Variante normativa semplificata al Piano Operativo per l'area a intervento diretto "Art. 154 ter – Intervento diretto in via Mario Bracci, policlinico Santa Maria alle Scotte (ID07.12)", ai sensi degli artt. 30 e 32 della L.R.T. 65/2014.

Documento di variante

Modificato a seguito delle osservazioni

Modifica alle Norme Tecniche di Attuazione a seguito dell'accoglimento dell'osservazione

Schema di riferimento:

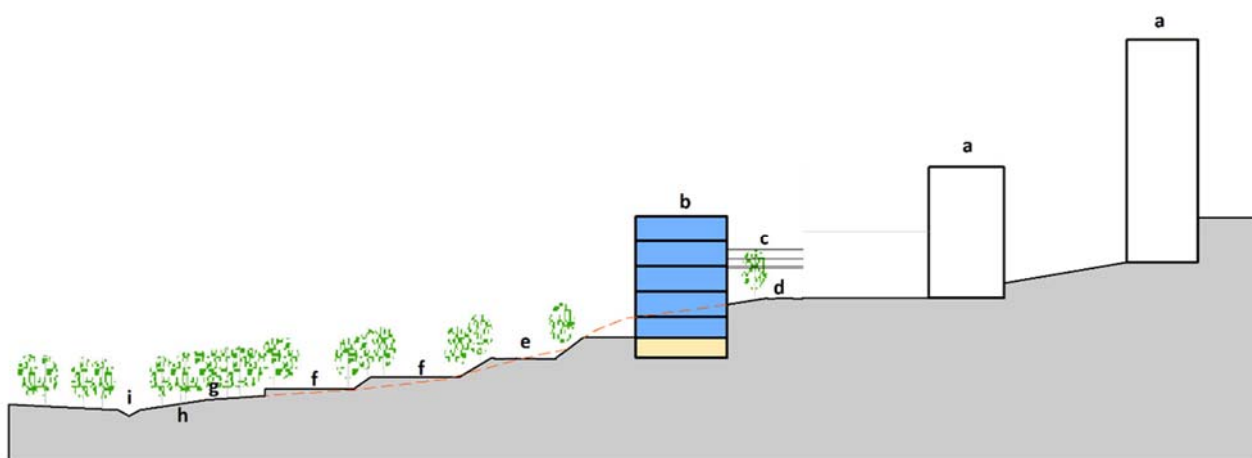
In via temporanea e solo per la durata del cantiere, Ai fini del pieno soddisfacimento delle dotazioni di parcheggi per la sosta stanziale che si renderanno necessari anche per i nuovi altri edifici della struttura ospedaliera previsti dal programma di riqualificazione e di riassetto organizzativo (Master Plan), anche al di fuori di questo comparto, è consentito di poter realizzare parcheggi provvisori a questo finalizzati anche nelle aree destinate a verde complementare al complesso ospedaliero, identificate con il numero 8 nella planimetria che segue.

in azzurro le parti per le attività sanitarie; ~~in azzurro chiaro la parte dedicata a depositi, impianti e locali tecnici~~

in giallo il livello per le autorimesse, *depositi, impianti e locali tecnici*
